## Rapport de contrôle d'installations électriques à basse et à très basse tension

RÉF. 147/2025/115948/D01:1

DATE DU CONTRÔLE 01/09/2025 (12:50 - 13:25) AGENT VISITEUR Florian Fontaine  
ADRESSE DU CONTRÔLE Rue Reine Astrid 152 - 7730 NECHIN TYPE DE CONTRÔLE Visite de contrôle vente ancienne installation (8.4.2.)

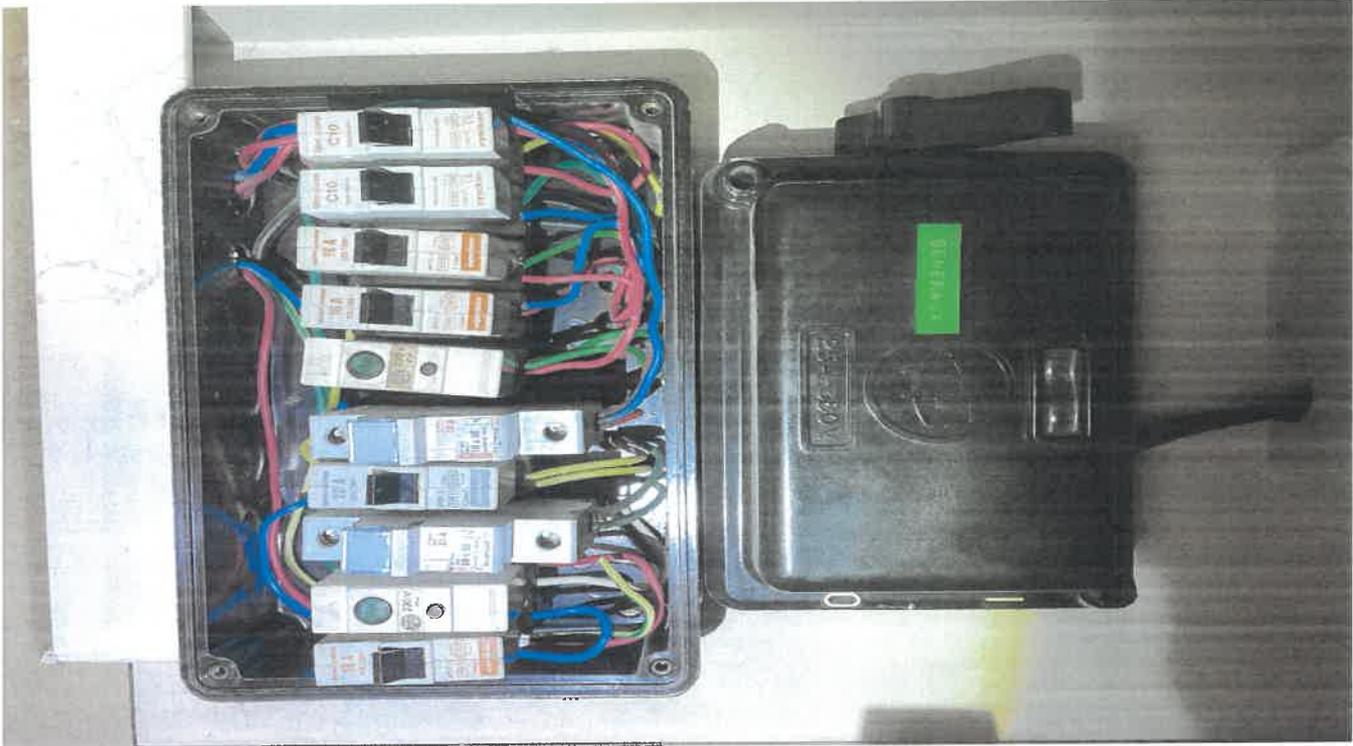
- Les fusibles/disjoncteurs à broches d'un même circuit ne sont pas de la même intensité nominale. - 5.3.5.5.
- nous constatons de l'échauffement sur les différents appareils de protection 9.5 voir photo en annexe pour exemple.
